Nota zienswijzen ontwerpbestemmingsplan “t Routje 1 te Budel-Dorplein’

Het ontwerpbestemmingsplan “t Routje 1 te Budel-Dorplein’ heeft overeenkomstig artikel 3.8 van de Wet ruimtelijke ordening van 21 juli 2023 tot en met 1 september 2023 ter visie gelegen. Gedurende deze termijn van zes weken kon eenieder een zienswijze indienen. Er zijn zeven zienswijzen ontvangen. De inspraakreacties zijn in deze nota samengevat en beantwoord.

Schaduwonderzoek

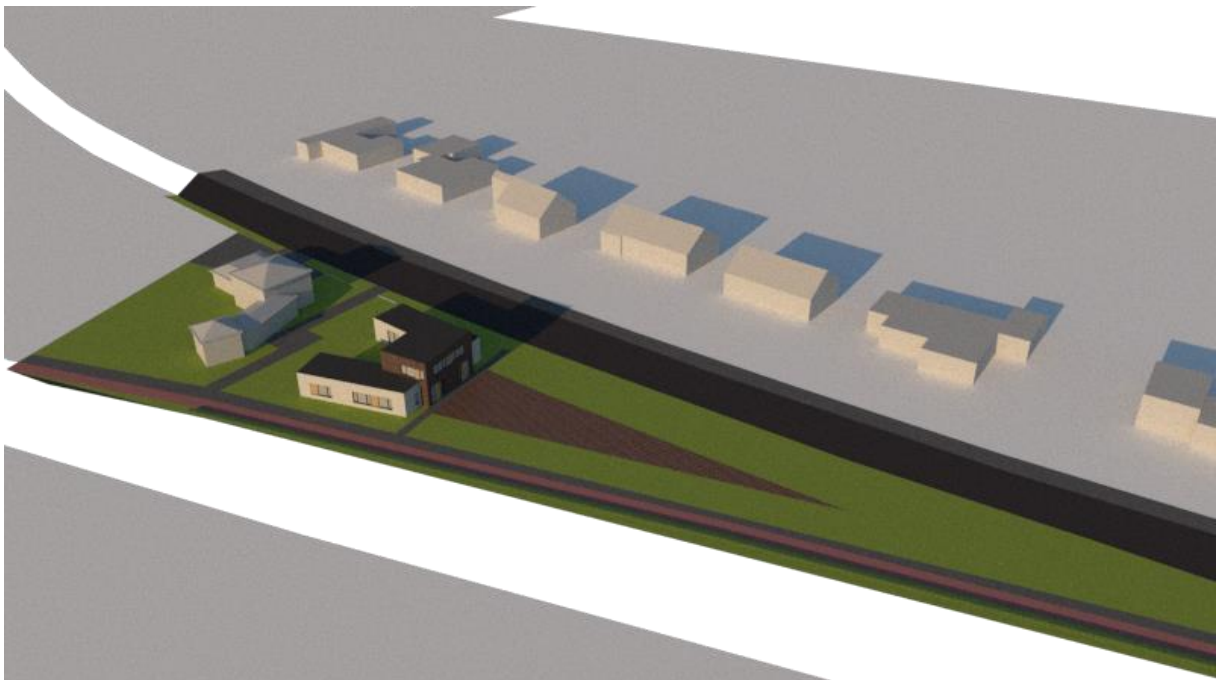
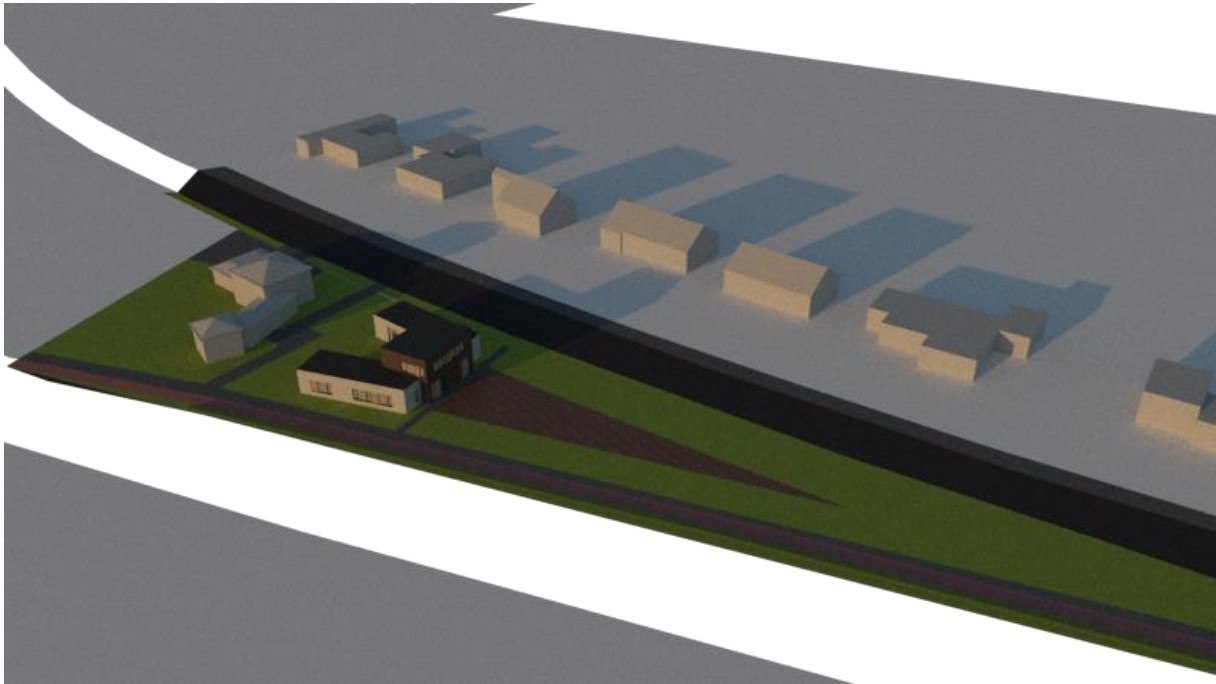
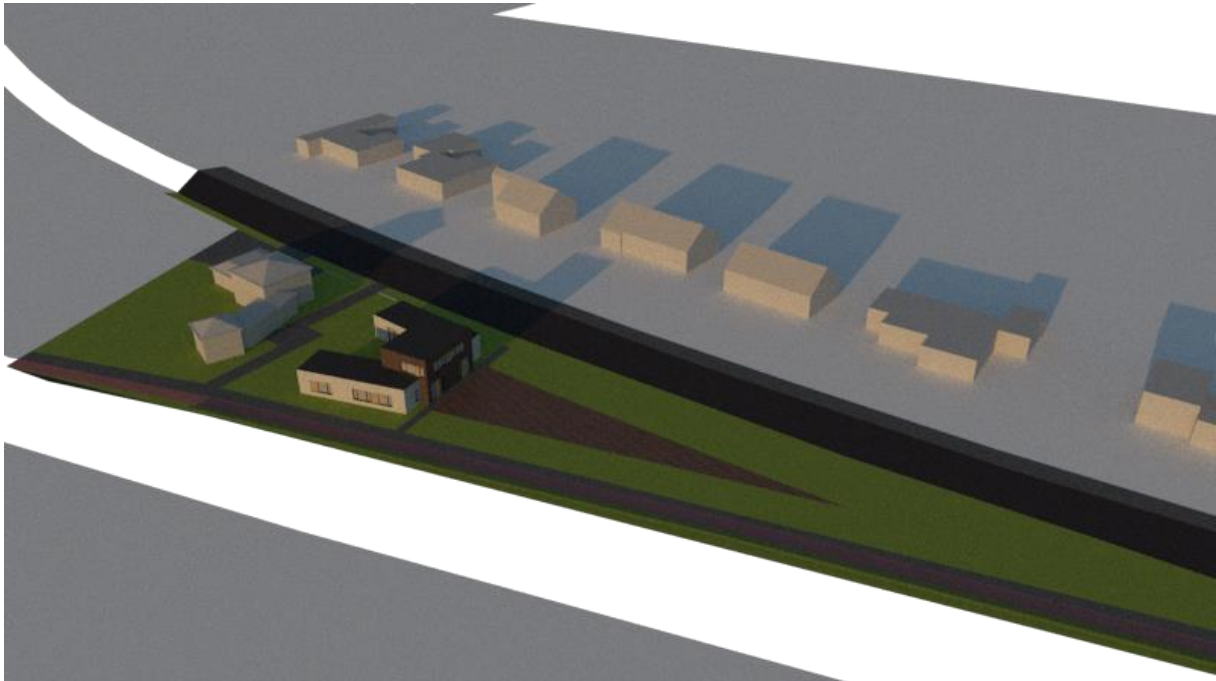
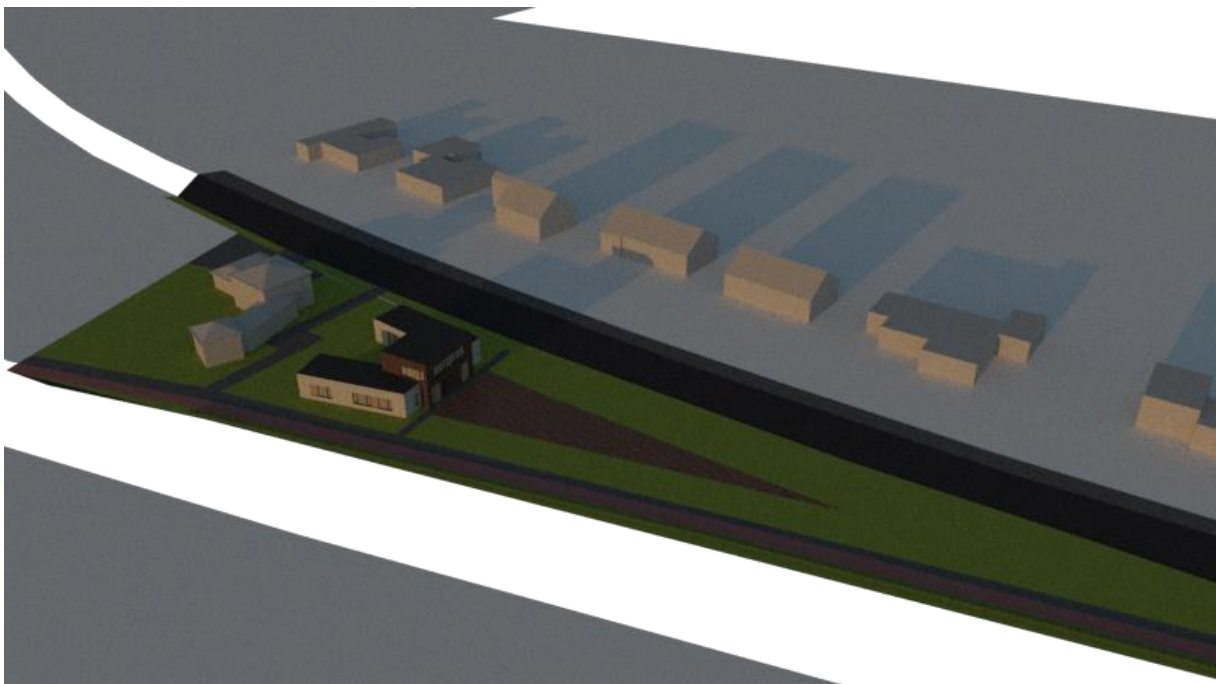
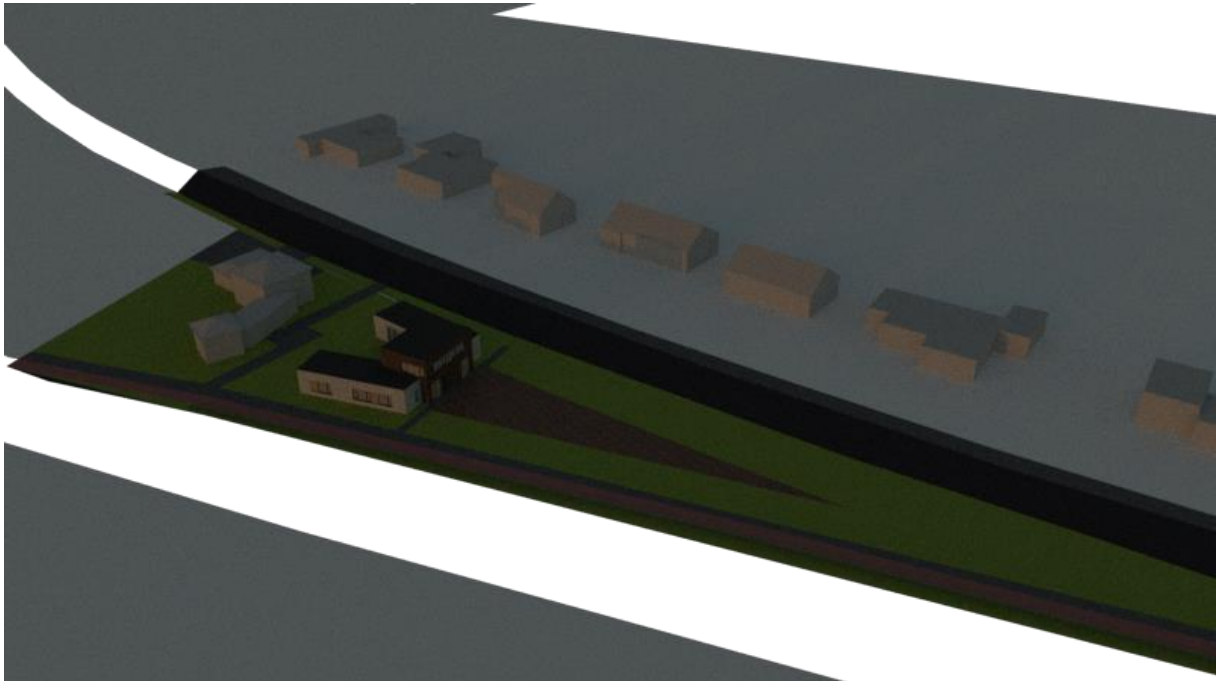
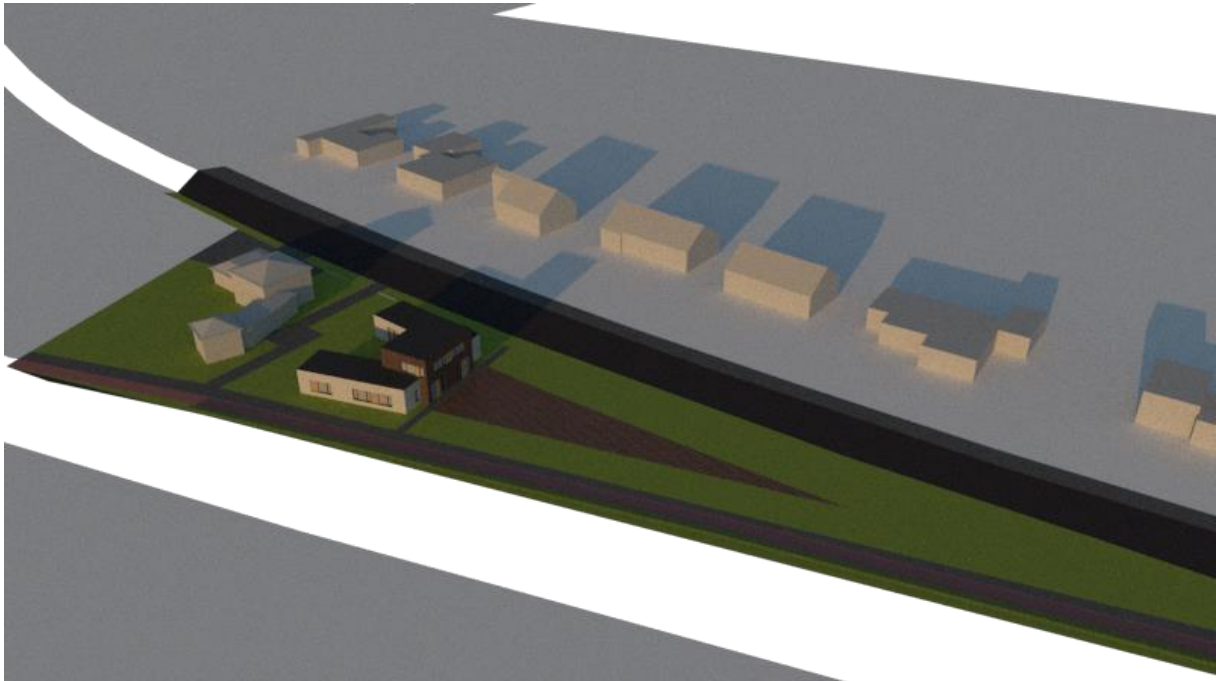
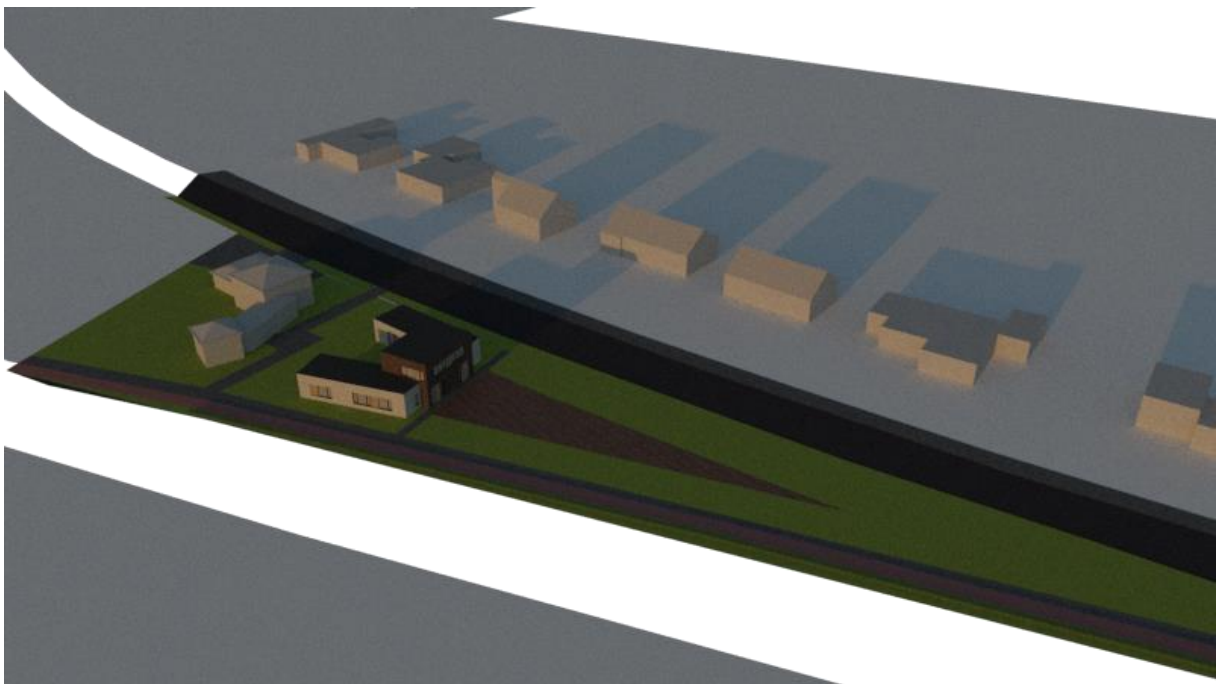
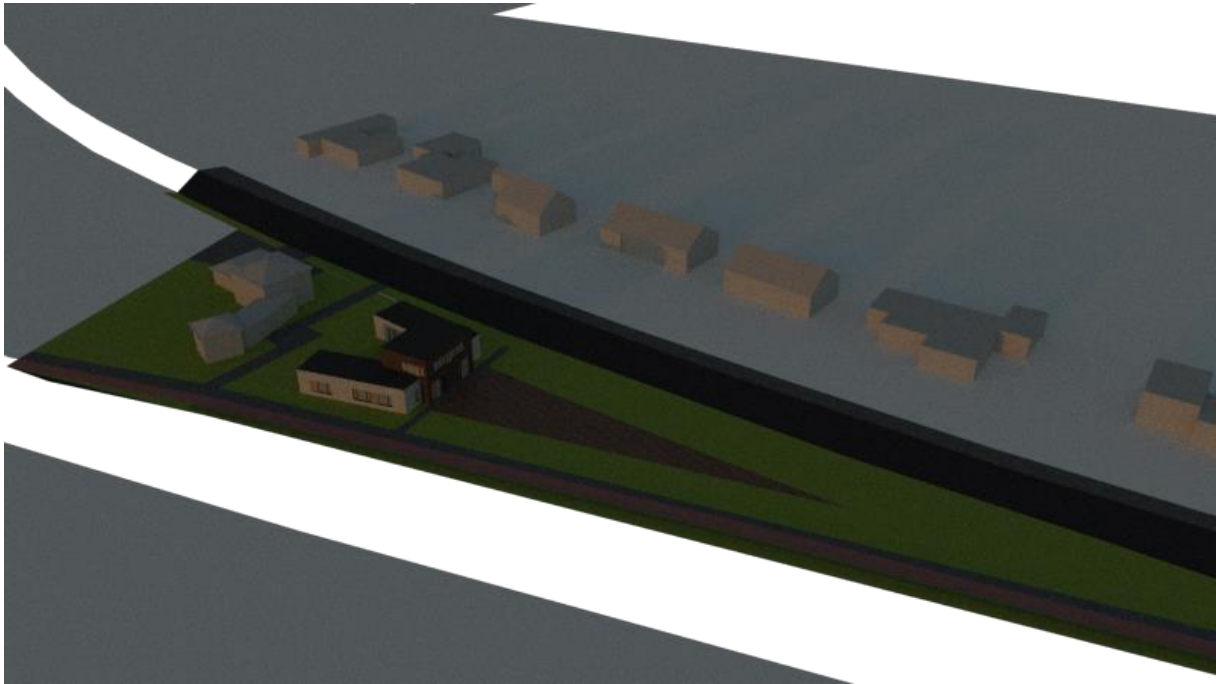
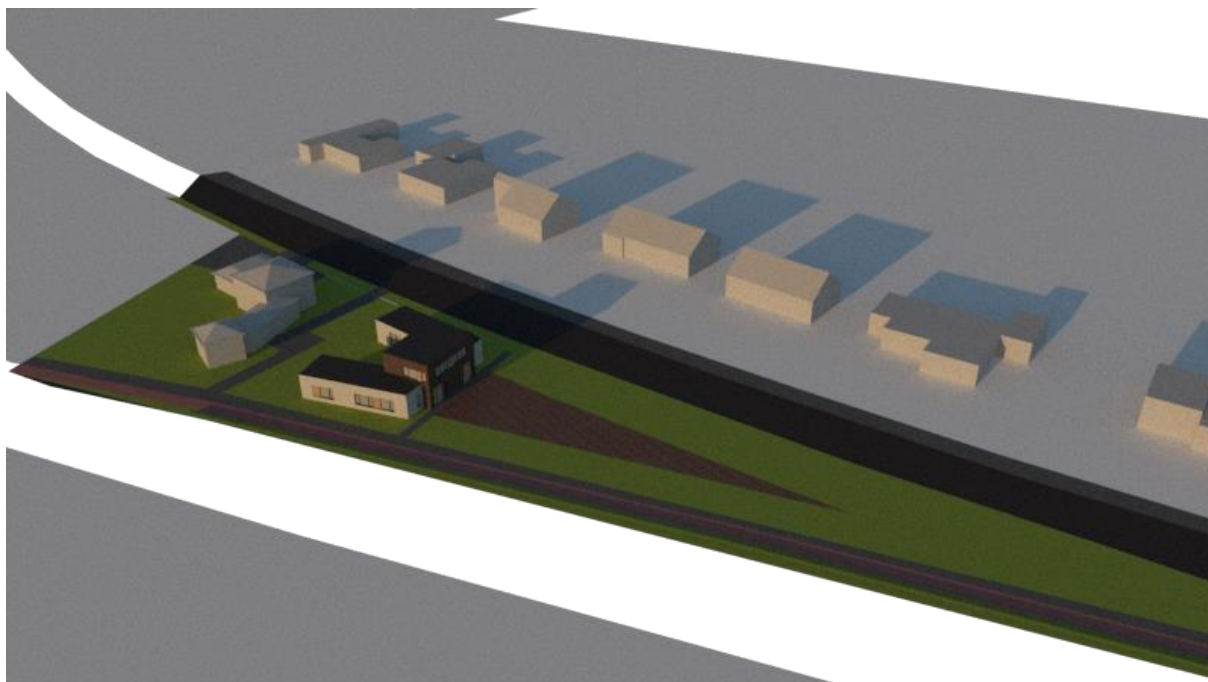
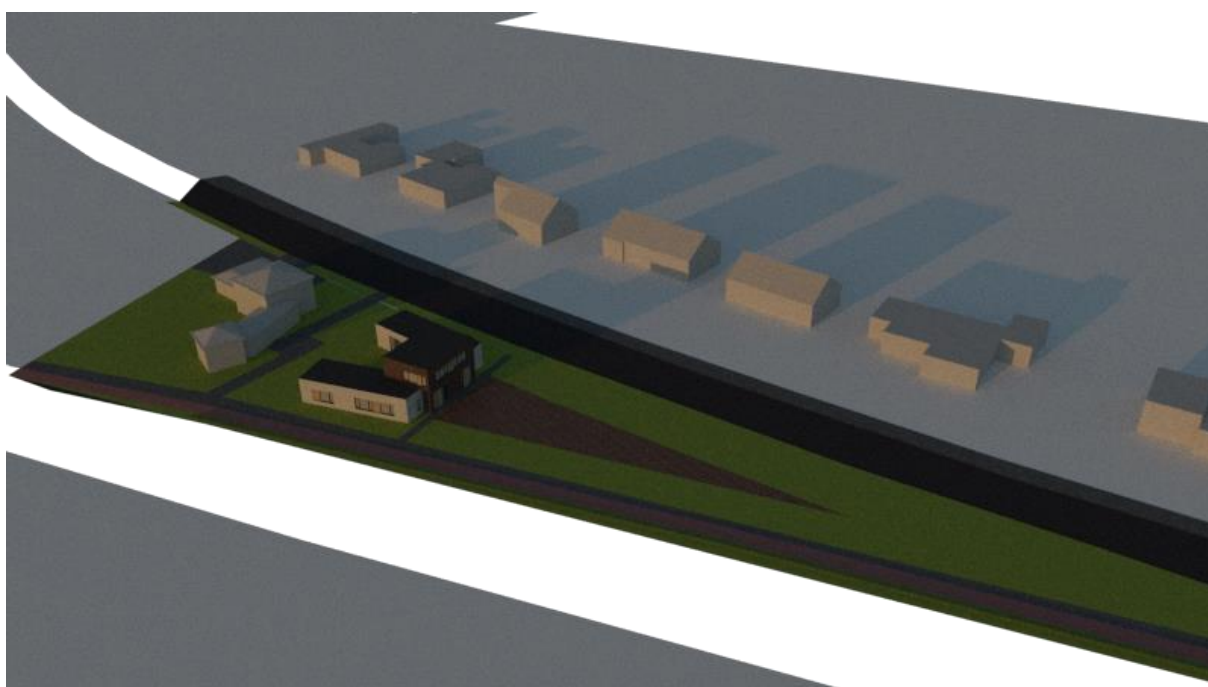
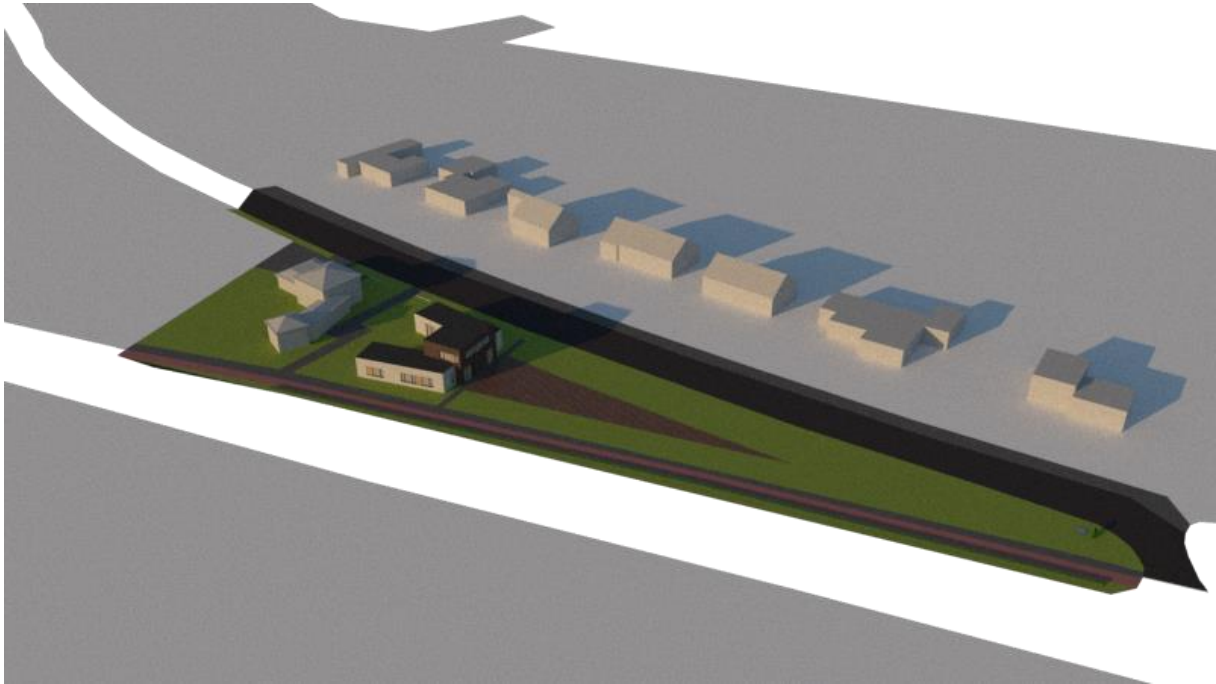
Er is geen schaduwonderzoek gedaan.	Naar aanleiding van deze zienswijze is een schaduwonderzoek / zonnestudie uitgevoerd. Uit dit onderzoek blijkt (wegens de geruime afstand van de bestaande woningen aan overzijde van 't Routje tot aan de nieuwbouw) dat de belemmering door de nieuwbouw minimaal is. Het schaduwonderzoek / zonnestudie is toegevoegd als bijlage 1 van deze Nota Zienswijzen.
Er is geen privacy onderzoek gedaan.	Na de realisatie van twee patiowoningen is de afstand tot de dichtstbijzijnde gevel van omwonenden ca. 38 meter hemelsbreed. In het straatbeeld van een normale woonwijk wordt dit als normale cq. ruime afstand gezien tot aan de voorzijde van de gevel. Door initiatiefnemer is aanvullend een zichtlijnen onderzoek gedaan. Het zichtlijnenonderzoek is toegevoegd als bijlage 2 van deze Nota Zienswijzen.
Er is geen onderzoek op basis van de ladder van duurzame verstedelijking en een onderzoek naar de woonbehoefte.	Onderhavige ontwikkeling is een invulling in bestaand stedelijk gebied, waarbij tevens

- N.a.v. de zienswijzen zijn de volgende onderzoeken uitgevoerd;
 - Schaduwonderzoek
 - ZichtlijnenonderzoekDeze onderzoeken zijn om die reden bijgevoegd aan deze Nota Zienswijzen en niet aan de Toelichting.
